„MEPHARED 2 - druhá etapa Kampusu Univerzity Karlovy v Hradci Králové – zhotovitel stavby“

VYSVĚTLENÍ, ZMĚNA NEBO DOPLNĚNÍ ZADÁVACÍ DOKUMENTACE 58

Vysvětlení zadávací dokumentace č. 58 ze dne 16. 1. 2023

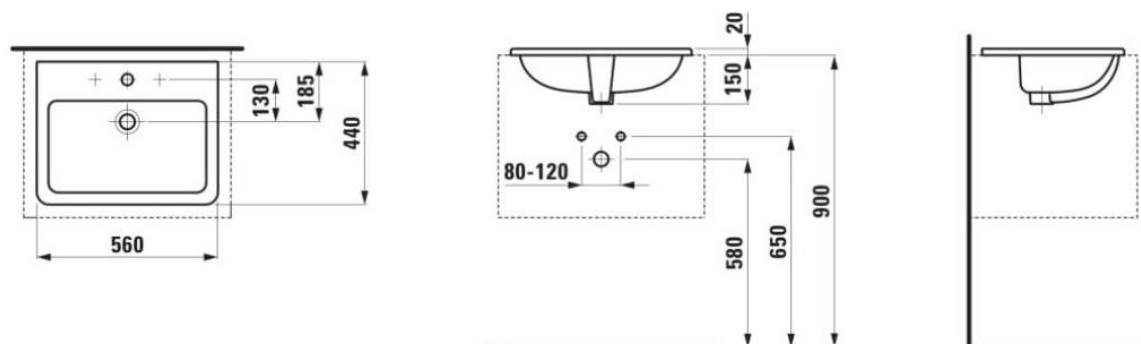
Prosíme o upřesnění a sjednocení rozměru zápustného umyvadla ZAR 004, kde ve specifikaci 999 uvádíte rozměr 560x440x20 a

v soupisu prací uvádíte:

2 792.	A.1A.4.1.5.04_002	ZAR 004	Vestavné umyvadlo v bílé barvě, 530x400x170
--------	-------------------	---------	---

Rozměr ve specifikaci odpovídá rozměru, který uvádí na svých stránkách výrobce referenčního výrobku jako výšku hrany výrobku nad plochou, do které je zapuštěn:

Rozměr v soupisu prací odpovídá jiné kótě ze schématu téhož referenčního výrobku. Pro jednoznačnost bude sjednoceno v následující revizi R23 Soupisů prací s výkazem výměr.
